Commission économique pour l'Europe**Comité de gestion de la Convention TIR de 1975**

Huitième session

Genève, 8 octobre 2024

Spécifications conceptuelles, fonctionnelles et techniques eTIR :**Version 4.4 :****Propositions d'amendements****Nouvelles propositions****Propositions d'amendements et nouvelles propositions****Note du secrétariat****I. Contexte et mandat**

Figure II

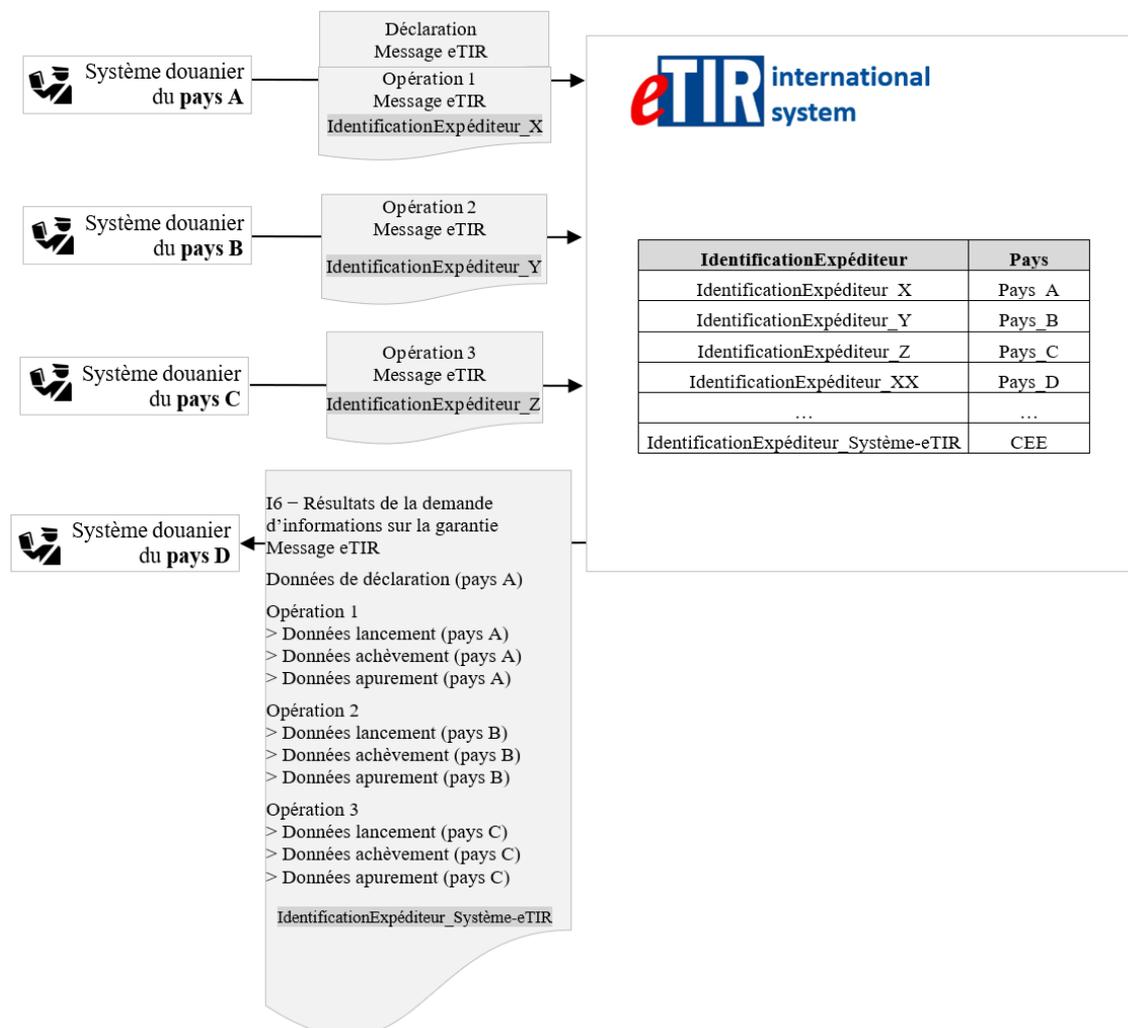
51. Le secrétariat TIR a eu plus de temps pour réfléchir à la question et au problème initial, à savoir à la manière de mettre des informations concernant le pays où la déclaration ou l'opération a lieu à la disposition des destinataires des messages E6 (Résultats de la demande d'informations sur la garantie), I6 (Résultats de la demande d'informations sur la garantie) et I15 (Notifier les services douaniers). Il a d'abord considéré que les deux solutions proposées ne répondaient pas complètement au problème initial, étant donné qu'aucun identifiant de bureau de douane n'est indiqué dans le message I7 (Enregistrer les données de la déclaration). Elles ne permettaient par conséquent pas de déterminer le pays ayant enregistré la déclaration. Le secrétariat a ensuite trouvé une autre solution qui permettrait de régler complètement le problème initial et qui, selon lui, aurait des conséquences moindres pour les parties prenantes eTIR et pour les systèmes qu'elles utilisent (systèmes douaniers nationaux, système eTIR, ITDB, etc.). Elle aurait également des effets moins importants sur

les fournisseurs de données des bureaux de douane (personnel de l'administration douanière). Cette solution consiste à ajouter le code pays à chaque bloc de données de déclaration et d'opération mentionné dans les messages E6, I6 et I15 sur la base des informations tirées du *truststore* ou de l'identification expéditeur qui ont été enregistrées dans le système international eTIR. On trouvera ci-dessous un schéma explicatif simplifié.

52. La solution proposée ne concernerait que les messages E6 (Résultats de la demande d'informations sur la garantie), I6 (Résultats de la demande d'informations sur la garantie) et I15 (Notifier les services douaniers), n'aurait d'incidence ni sur l'ITDB ni sur les utilisateurs administratifs des systèmes douaniers et ne nécessiterait pas d'harmoniser les formats des identifiants des bureaux de douane. Elle résoudrait le problème initial, à savoir l'absence d'informations sur le pays dans les messages de déclaration et d'opération, mais ne répondrait pas à la question, plus générale, du caractère unique des codes des bureaux de douane, qui en a découlé.

57. En ce qui concerne le problème initial de l'absence d'informations sur le pays dans les messages de déclaration et d'opération, sur la base de l'analyse SWOT qu'il a menée, le secrétariat propose au TIB d'opter pour la troisième solution, qui nécessite moins de modifications et a des effets bien moindres sur les parties prenantes et systèmes eTIR, tout en réglant entièrement le problème.
